PARECER DA COMISSÃO DE AVALIAÇÃO
“Central Solar Fotovoltaica de Almodôvar”

COMISSÃO DE AVALIAÇÃO

O presente documento constitui o parecer final do procedimento de Avaliação de Impacte Ambiental (AIA) do projeto da “CSF Almodôvar”, sendo emitido pela Comissão de Avaliação (CA) ao abrigo do n.º 1 do artigo 16.º do Decreto-Lei n.º 151-B/2013, de 31 de outubro, na sua atual redação, que estabelece o Regime Jurídico de Avaliação de Impacte Ambiental (RJIA).

O projeto refere-se à construção da Central Solar Fotovoltaica (CSF) de Almodôvar e à construção da Linha Elétrica aérea a 150kV, que fará a ligação da referida CSF à Rede Elétrica de Serviço Público (RESP) para escoamento da energia produzida, através da subestação de Ourique (existente). A CSF encontra-se em fase de projeto de execução, enquanto a respetiva Linha Elétrica se encontra em fase de estudo prévio.

Figura 6: Mapa de ruído previsual associado ao funcionamento da CSF de Almodôvar, na fase de exploração, para o indicador LAeq em período diurno. Fonte: adaptado do EIA, figura 8.2, 2023

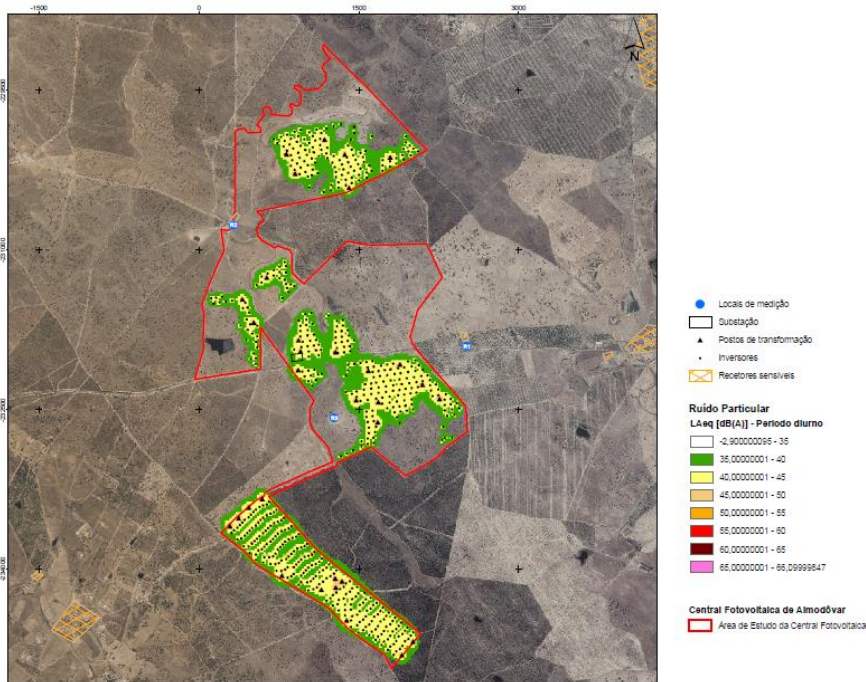
Como se pode observar, será de esperar o cumprimento das disposições constantes do atual RGR, para Zonas ainda não classificadas (e Zonas Mistas), assim como do Critério de Incomodidade. Mesmo que fosse aplicada a penalização correspondente à presença de tonalidade nos recetores sensíveis, permaneceria o cumprimento deste critério de incomodidade. Considerando a metodologia adotada para avaliação de impactes na fase de exploração da CSF, estima-se que o projeto venha a induzir impactes Negativos e Diretos; Certos; Permanentes; Imediatos; Reversível apenas com o encerramento da operação deste projeto; Magnitude Reduzida; Pouco significativos; Locais e Minimizáveis pela adoção de medidas de minimização suplementares.

Figura 7: localização dos corredores da futura LMAT (assinalados a rosa, Alternativa A, Alternativa B a lilás mais claro e Alternativa C a lilás mais escuro). Fonte: com base em informação do EIA, 2023.

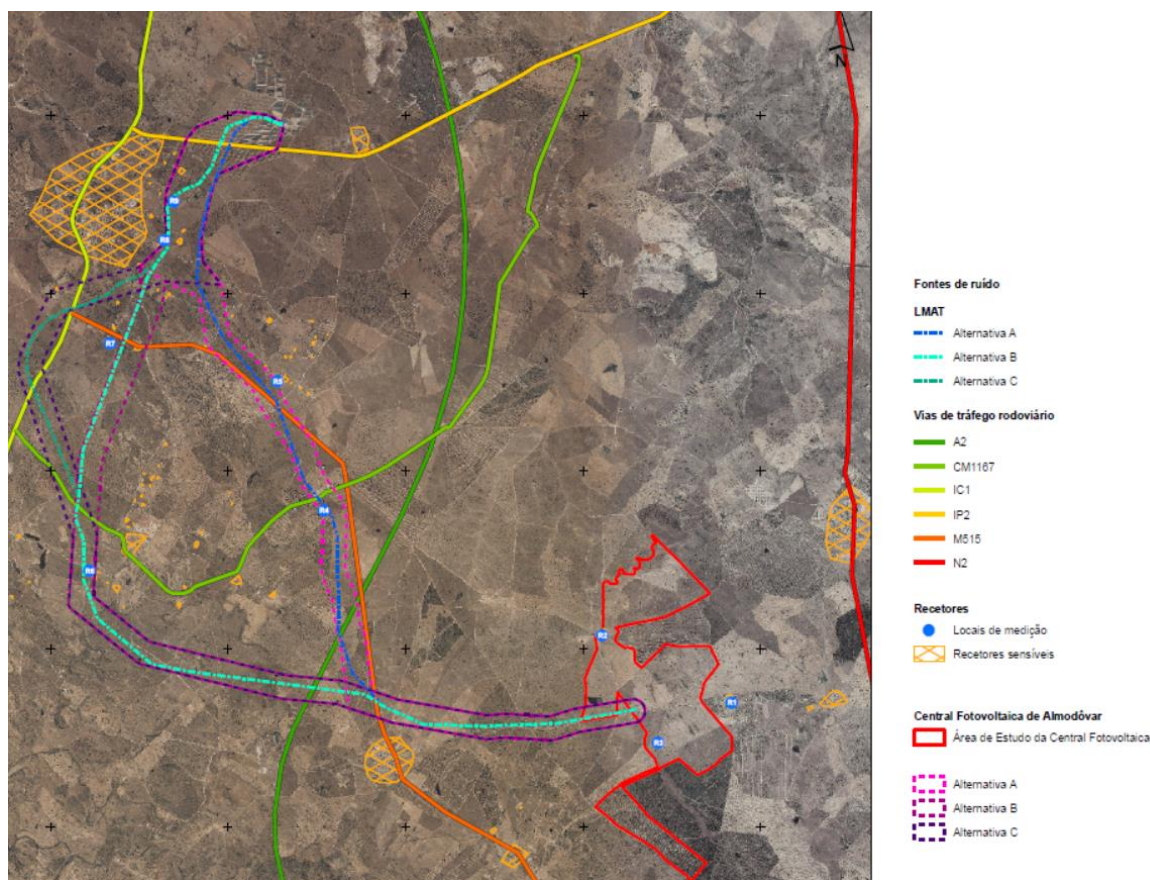
Como se pode observar, existem alguns recetores sensíveis na envolvente dos 3 corredores, em particular na aproximação à subestação de Ourique. Consta-se que a alternativa A é a que mais se afasta de Ourique e dos recetores sensíveis aí localizados e, em simultâneo é a que apresenta menor extensão. Dentro dos corredores avaliados, em todos se nota a presença de áreas classificadas como urbanas. Conclui-se que a Alternativa A, será potencialmente a menos desfavorável. No entanto, perante os impactos identificados, passíveis de minimização, pode ser adotada qualquer das soluções de traçado.
